710 - INSP
 ISO/IEC 17020
 Origineel verslag

Verkoop [Afd 8.4.2]

Verslagnummer:
 33/25082025/50517/56727/2

Inspectie adres: Beukenlaan 56 - Dag, 9320
 Aalst (België)
 Type: Verkoop [Afd 8.4.2]

Elektrisch bord

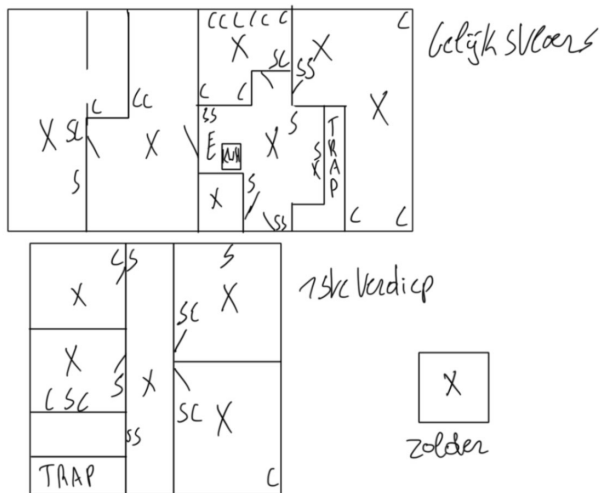
- De aarding is niet conform. - oAfd 4.2.3.2; oAfd 4.2.4.3; Afd 5.4.2
 - Het verdeelbord is onvoldoende gemarkeerd. Individuele markering, voedingsspanning en/of gevarendriehoek ontbreken. - oAfd 3.1.3.3; Afd 9.4.1

- De beschermingsgraad van de ruimte moet ten minste IPXX-D zijn voor ruimtes publiek toegankelijk en IPXX-B voor gewone ruimtes. - oAfd 4.2.2.3
 - Er ontbreken afdekplaatjes in het elektrisch bord. - Afd 5.2.6; oAfd 4.2.2.3

- De hoofdschakelaar op het hoofdbord laat geen gelijktijdige uitschakeling van alle fasen toe. - oAfd 5.3.5.4.b
 - Een differentieelstroombeschermingsinrichting van hoge of zeer hoge gevoeligheid beschermt niet zoals het zou moeten de circuits waar water aanwezig is. (factor van externe invloeden AD2 of meer), - oAfd 4.2.4.3.b ; oAfd 5.3.5.3

- De penautomaten/zekeringen zijn niet van hetzelfde type. -
 - De penautomaten/zekeringen van hetzelfde circuit zijn niet van dezelfde nominale grootte. - oAfd 5.3.5.5

- De houders van de penautomaten zijn niet uitgerust met een kaliberstuk. - oAfd 5.3.5.5.a
 - De sectie van de geleiders is niet conform. - oAfd 4.4.1.5; oAfd 5.2.1.2; Afd 8.2.1; Afd 8.2.2
